PLANBESKRIVNING TILLHÖRANDE ÄNDRING AV DETALJPLAN

GRANITVÄGEN

Inom Tyresö kommun, Stockholms län

Utsnitt av gällande detaljplan som omfattas av ändring

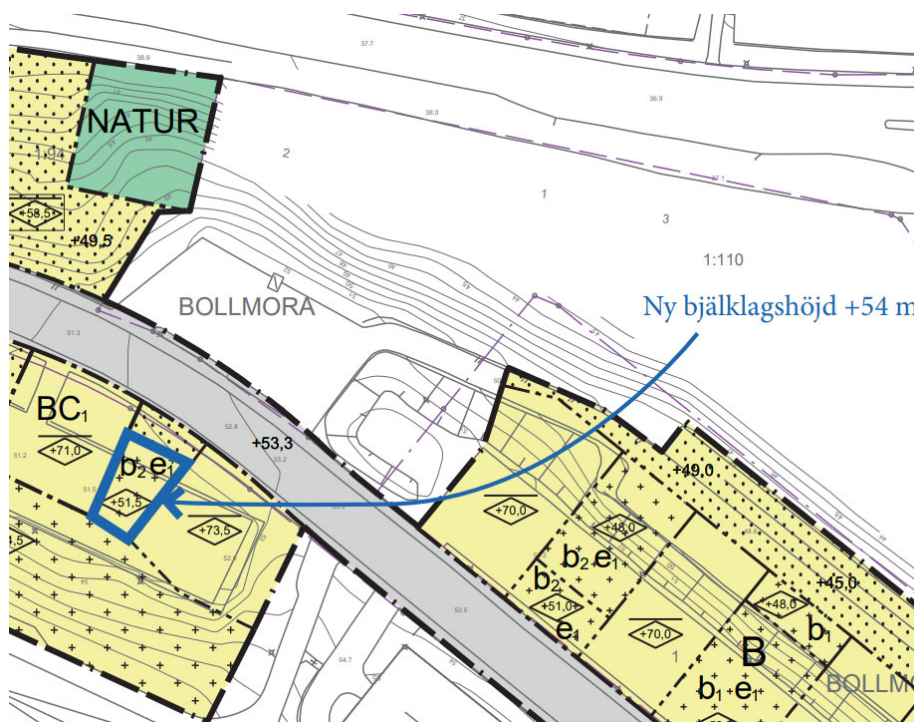
Utgående planbestämmelser för fastigheten Bollmoraberg 3:

Bestämmelse	Förklaring/syfte
<+51,5>	Högsta nockhöjd är + 51,5 meter över angivet nollplan PBL 4 kap. 11 § 1 st 1 p.

Tillkommande planbestämmelser för fastigheten Bollmoraberg 3:

Bestämmelse	Förklaring/syfte
<+54>	Högsta nockhöjd är + 54 meter över angivet nollplan PBL 4 kap. 11 § 1 st 1 p.

Sektion genom område som omfattas av ändringen

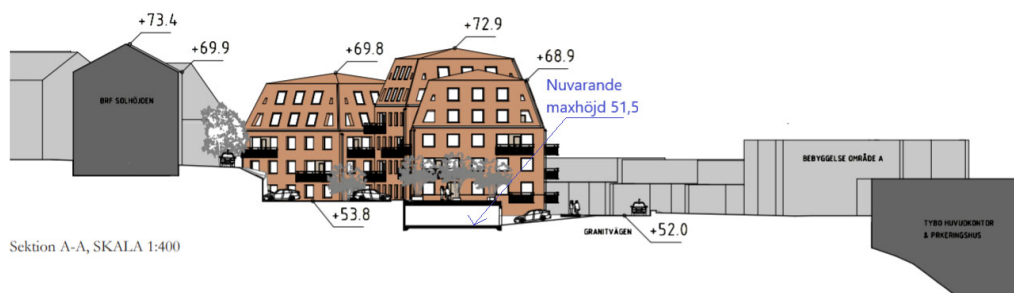
I och med ändringen kommer den nya bjälklagshöjden innebära att man från Bollmorabacken upplever att de två östra bostadshusen inom område C är sammanbundna av en envåningsbyggnad som inrymmer garage istället för en öppen nedsänkt parkeringsyta som blir konsekvensen av planens genomförande idag.
